**Avis de la mission régionale
d'autorité environnementale
Hauts-de-France
sur le projet de parc éolien du Jumel
sur la commune de Jumel (80)
Étude d'impact de septembre 2023**

n°MRAe 2023-7467

AVIS DÉLIBÉRÉ n° 2023-7467 adopté lors de la séance du 14 novembre 2023 par
la mission régionale d'autorité environnementale Hauts-de-France

Carte de localisation des éoliennes (dossier du pétitionnaire)

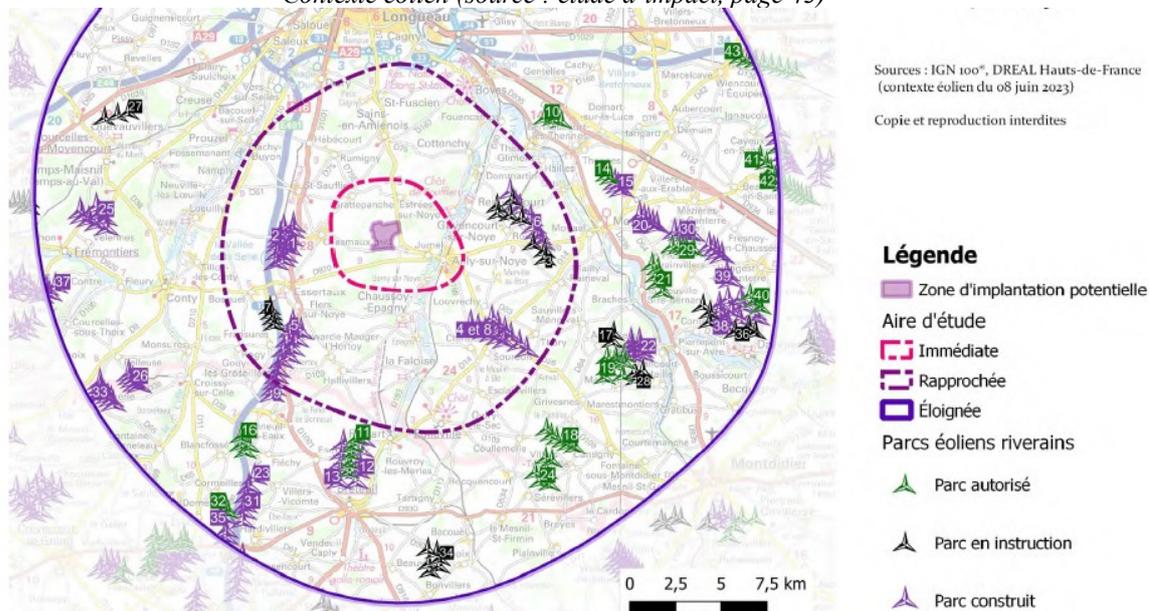
Le mât de l'éolienne 3 se trouve à 95 mètres d'arbustes et le mât de l'éolienne 4 à 168 mètres d'une haie. Il est nécessaire de suivre la recommandation d'EUROBATS d'implanter des éoliennes à plus de 200 mètres des haies et des lisières, afin de limiter les impacts sur les chauves-souris. Le plan d'arrêt des machines doit être renforcé.

Le mât de l'éolienne 3 sera à 95 mètres d'arbustes au pied d'un pylône, et le mât de l'éolienne 4 sera à 168 mètres d'une repousse de haie, ce qui n'est pas conforme à la recommandation d'EUROBATS¹¹ d'implanter des éoliennes à plus de 200 mètres des haies et des lisières. Pour EUROBATS : « Des zones tampons de 200 mètres doivent aussi s'appliquer aux autres habitats particulièrement importants pour les chauves-souris tels que les rangées d'arbres, les haies du bocage, les zones humides et les cours d'eau »¹².

En l'absence d'études convergentes, il est nécessaire de suivre a minima les recommandations d'EUROBATS et d'installer toutes les éoliennes à plus de 200 mètres en bout de pales des éléments boisés. Par ailleurs la synthèse des enjeux montre que l'éolienne 4 se trouve à environ 100 mètres d'une zone à enjeu chauve-souris modéré.

L'autorité environnementale recommande de déplacer les éoliennes à une distance d'au moins 200 mètres en bout de pales des zones importantes pour les chauves-souris (zones de chasse, bois ou haies), conformément aux recommandations d'EUROBATS.

Localisation des points de vue nécessitant des photomontages complémentaires

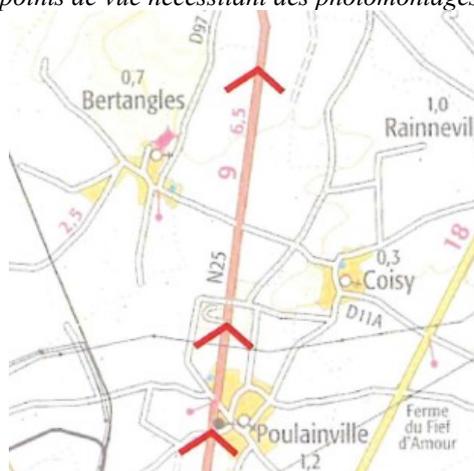
Un impact très faible a été identifié à la cathédrale Notre-Dame d'Amiens, classée au patrimoine de l'Unesco, depuis le haut de sa tour sud (photomontage n°2). La route nationale 25 (au nord d'Amiens et du projet) en direction d'Amiens offre depuis la commune de Poulainville des vues sur la flèche et la tour d'Auguste Perret. Trois photomontages complémentaires sont nécessaires de manière à évaluer la covisibilité entre la silhouette de la ville d'Amiens et les éoliennes à partir des trois points identifiés ci-après.

Le château de Chaussoy-Epagny est inscrit au titre des Monuments Historiques. Il est entouré d'un parc boisé traversé par une allée. Un photomontage depuis le portail nord de cette allée est également nécessaire rue de Flers afin d'évaluer l'impact du projet éolien.

Le dossier présente les impacts du projet sur le mémorial australien de Villers-Bretonneux située à 11 kilomètres du projet éolien, sans photomontage réalisé depuis le haut de la tour du mémorial. Il serait nécessaire d'étudier les covisibilités.

L'autorité environnementale recommande de réaliser trois photomontages complémentaires : un depuis la route nationale 25 en direction d'Amiens, un depuis le portail nord de l'allée du château de Chaussoy-Epagny, et un depuis le haut de la tour du mémorial australien de Villers-Bretonneux.
